改善箇所説明図

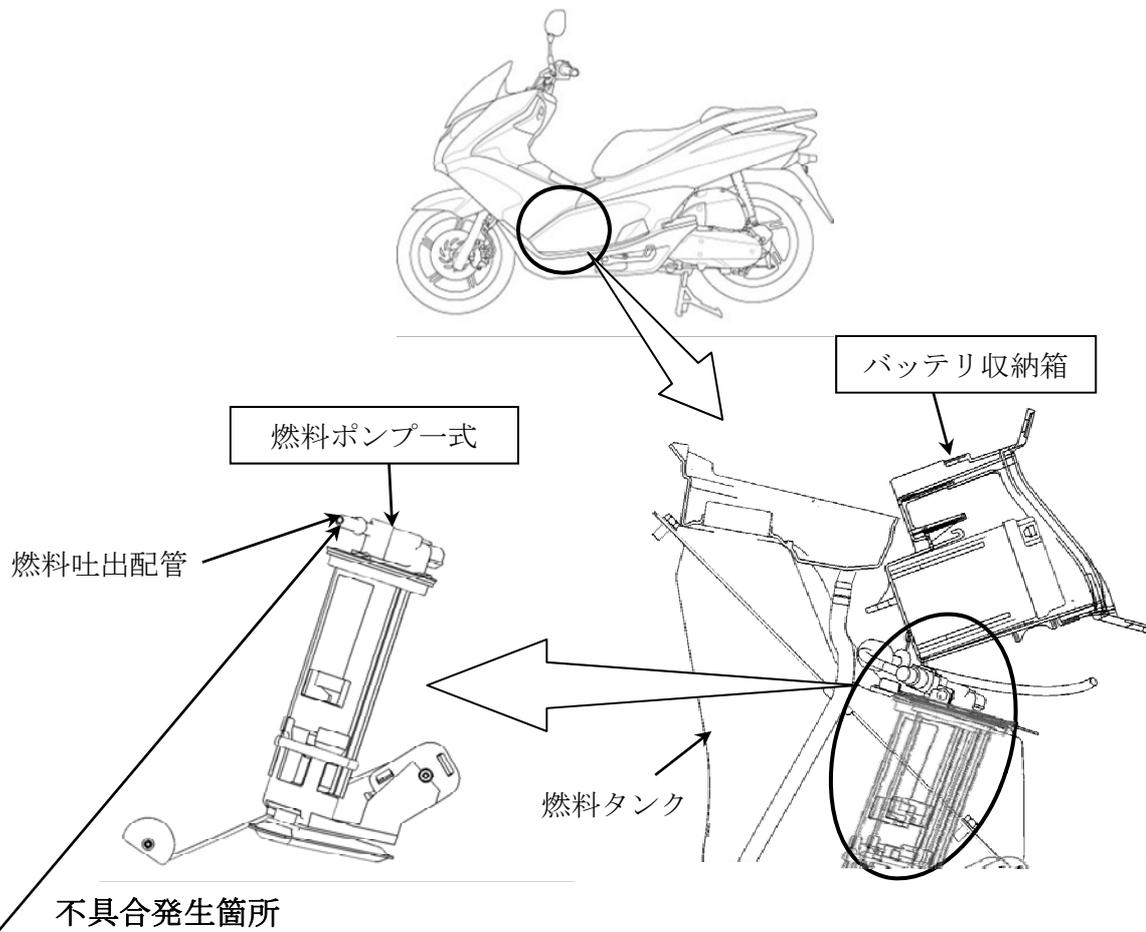
バッテリー収納箱の水抜き穴の位置が不適切なため、収納箱に浸入した雨水等が、バッテリー製造時にバッテリーの排気口に付着した酸性分を洗い流し、水抜き穴から燃料ポンプの吐出配管に滴下し配管に亀裂を生じるものがある。そのため、そのまま使用を続けると亀裂部から燃料が漏れるおそれがある。

全車両、排水管を追加した対策品のバッテリー収納箱と交換するとともに、燃料ポンプ吐出配管の酸性分の有無を点検し、成分が有るものは燃料ポンプ一式を新品と交換する。また、成分がないものは燃料ポンプ吐出配管を点検し、配管に亀裂があるものは燃料ポンプ一式を新品と交換する。
